Ministero dell' Ambiente e della Sicurezza Energetica

Parere n. 409 del 27 febbraio 2023

Progetto:	<p><i>VIA ex art. 23 del D.Lgs. 152/2006 e Verifica PUT ex D.P.R. 120/2017</i></p> <p><i>S.S. n. 45 "Val Trebbia" - Ammodernamento del tratto compreso tra Cernusca e Rivergaro. Progetto Definitivo</i></p> <p><i>ID VIP 7371</i></p>
Proponente:	<p><i>ANAS S.P.A.</i></p>

Figura 8 – Asse 4 – Confronto tra soluzione iniziale e progetto revisionato (in rosso la soluzione finale)

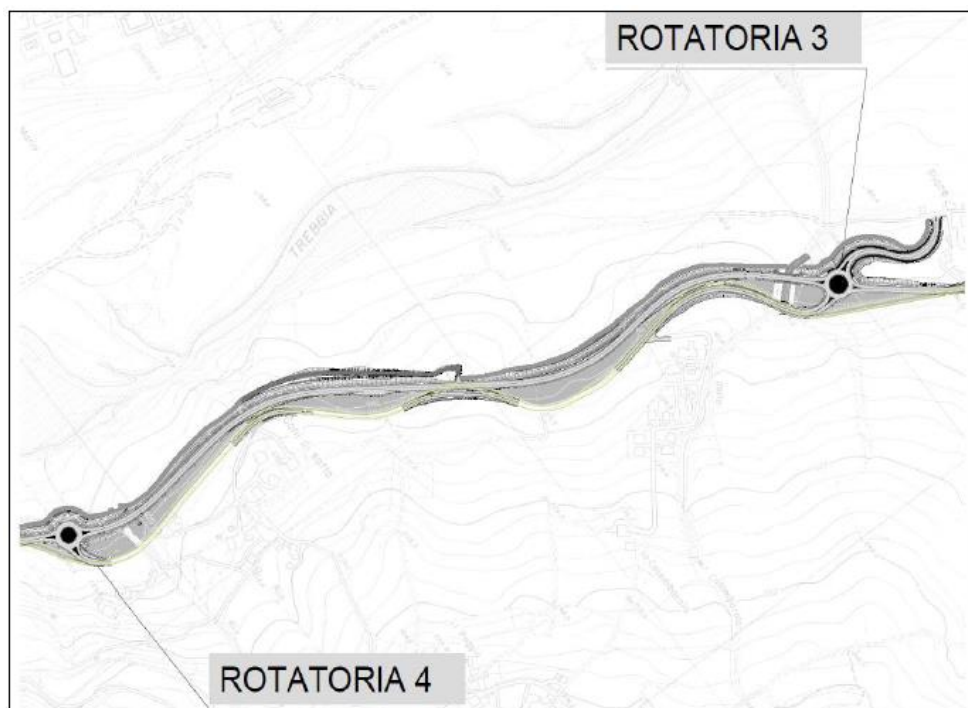
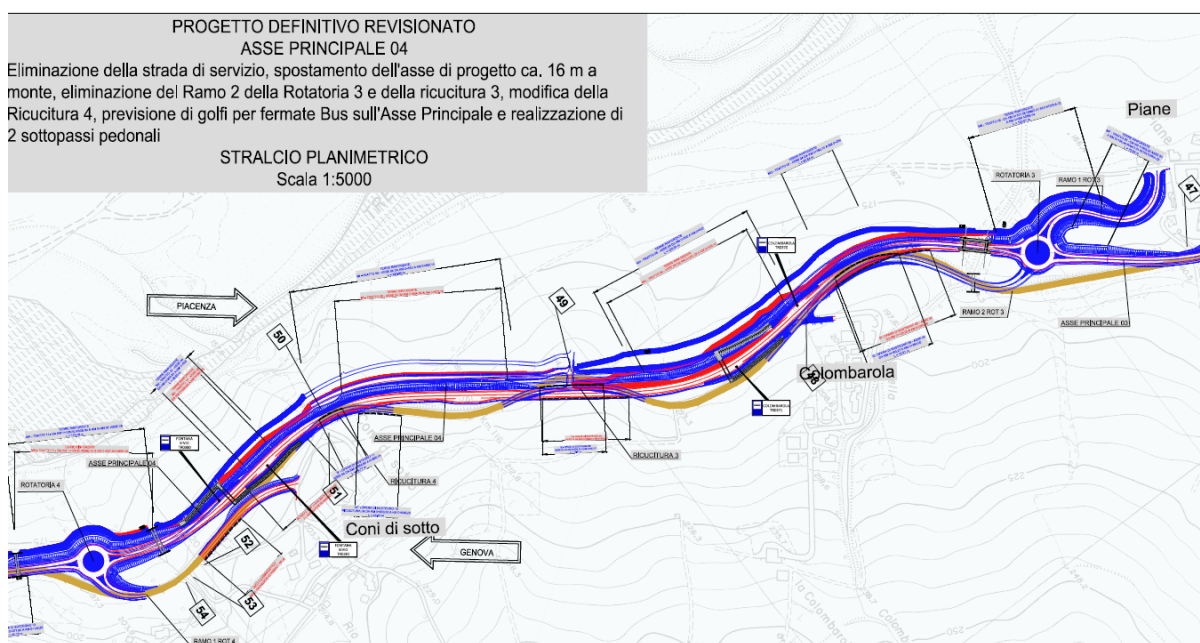
Il progetto presentato in istanza prevedeva per gran parte del tracciato una soluzione esterna all'attuale piattaforma stradale, mantenendo in esercizio il tracciato esistente in qualità di viabilità di servizio alla viabilità principale per tutto il tratto compreso tra le due rotatorie. Il Proponente affermava che grazie a questa configurazione progettuale fosse possibile assicurare il mantenimento in esercizio (con minimi interventi puntuali) dell'attuale sede di Val Trebbia permettendo di gestire gli accessi e le intersezioni presenti sul lato di monte senza alcuna interferenza con il nuovo asse di progetto. In tutti i tratti di affiancamento tra le due strade, per evitare il disturbo tra le correnti veicolari presenti sulle due piattaforme, è stata prevista la messa a dimora di siepi con funzioni anti-abbaglianti.

In fase di risposta alla richiesta di integrazioni, a seguito delle osservazioni presentate e al parere negativo del MIC, il proponente ha proposto una alternativa progettuale per la quale il tracciato stradale compreso tra le rotatorie 3 e 4 (tratto “Le Piane”) è stato riportato sul sedime dell’attuale tracciato (vedi Figura 8).

Figura 12 – Assi 7 e 8 – Confronto tra soluzione iniziale e progetto revisionato (in rosso la soluzione finale)

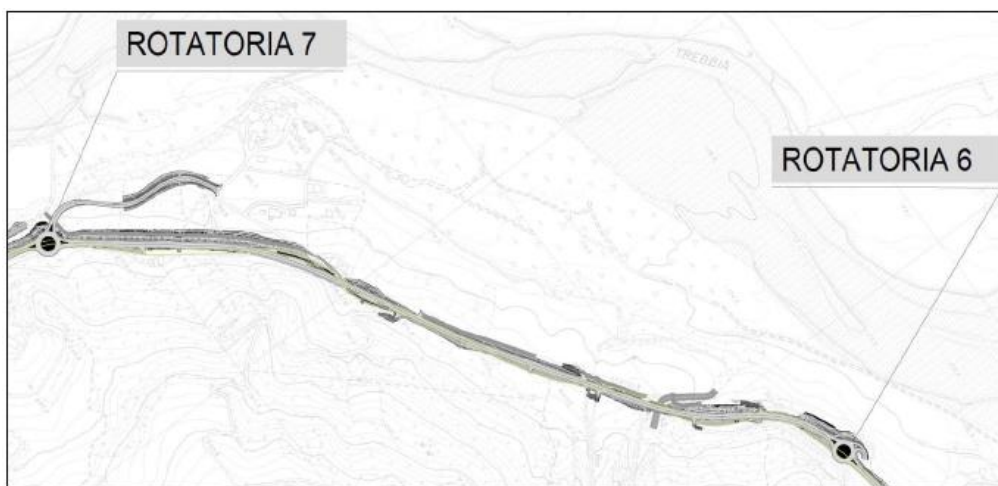
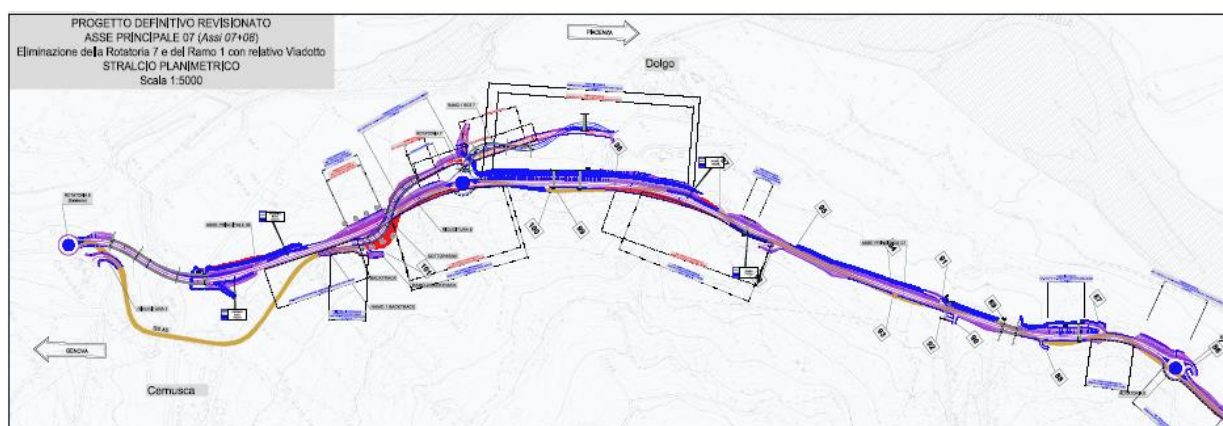
Il progetto prevedeva la realizzazione della rotatoria n.7 in posizione tale da permettere il collegamento della nuova SS.45 con l'abitato di Dolgo, chiudendo l'attuale ingresso (accesso n.97) che, sia per conformazione altimetrica che planimetrica, risulta non a Norma e molto pericoloso.

Con parere, il MIC ha evidenziato *“l'assoluta incompatibilità paesaggistica del raccordo dell'abitato di Dolgo, così come previsto in progetto, in quanto la nuova viabilità di raccordo risulta sovradimensionata rispetto all'abitato, progettata a ridosso del greto del fiume ed indifferente agli aspetti vegetazionali che verrebbero irrimediabilmente compressi”* e che *“tale soluzione risulta assolutamente priva di rapporti con il paesaggio circostante ed evitabile attraverso una riprogettazione attenta della viabilità esistente di raccordo con la SS 45 che dovrà anche governare la trasformazione paesaggistica alle diverse scale e nello specifico oltre che a scala territoriale anche dei nuclei urbani e dell'abitato esistente.”*

A seguito dei pareri pervenuti e della richiesta di integrazioni, sono stati modificati gli assi 7 e 8 eliminando la rotatoria n.7 e la viabilità di accesso a Dolgo, La rotatoria 6 è stata modificata. È stato inserito un nuovo tratto stradale che prolunga la ricucitura n. 6 fino a Dolgo con un punto di connessione caratterizzato dalla presenza di una mini-rotatoria, in parte interrata (vedi Figura 12).
